**Правила № 110 (транспортные средства,
работающие на КПП)**

Предложение по поправкам к документу ECE/TRANS/WP.29/2013/101: проект дополнения 1 к поправкам серии 01 к Правилам № 110 (транспортные средства, работающие на КПП)

Представлено экспертом от Нидерландов*

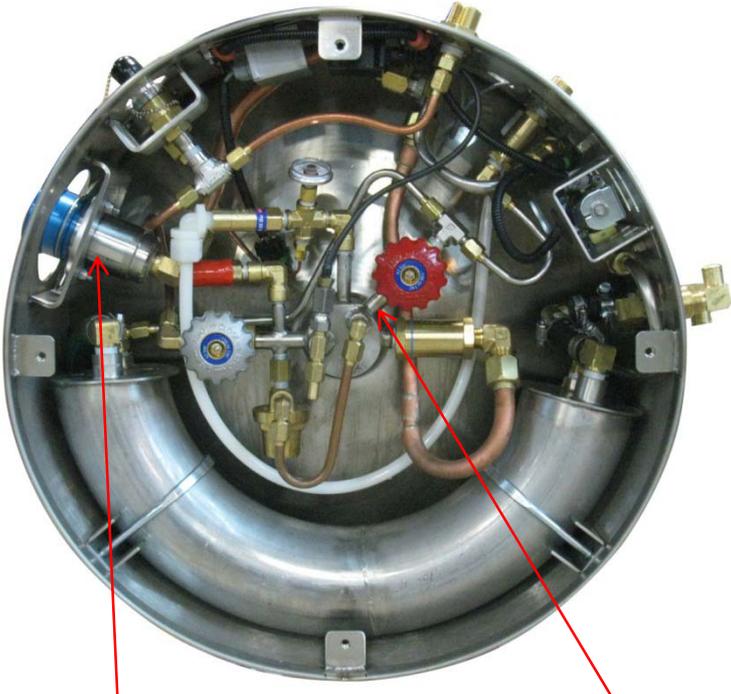
2. Что касается оборудования, предназначенного для работы на СПГ, то особое внимание должно уделяться предотвращению запертия СПГ. Это может произойти в том случае, если автоматический клапан и ручной вентиль установлены последовательно без применения каких-либо мер предосторожности.
